监理工程师通知单

工程名称：新沂市 35 万千瓦（一期 25 万千瓦）户用分布式光伏项目
编号：ZHJL-XY-TZD-AZ-011

内 容：关于监理方施工现场检查问题整改通知

问题 1,

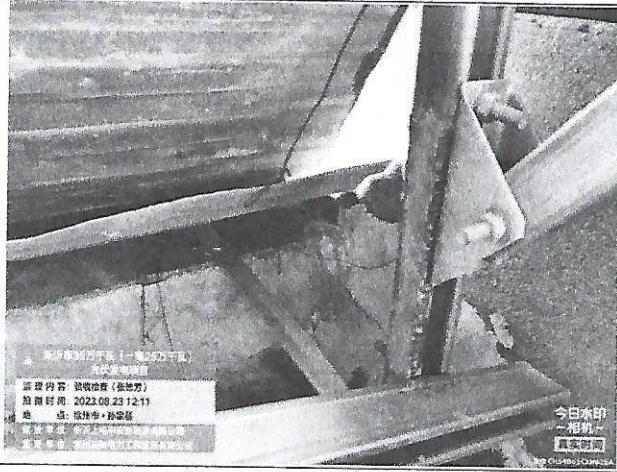
- 1、扁铁接地焊接未做除锈；
- 2、支架背拉斜支撑螺栓未固定；
- 3、组串接线线管口未做防火封堵；
- 4、组件未安装接地片
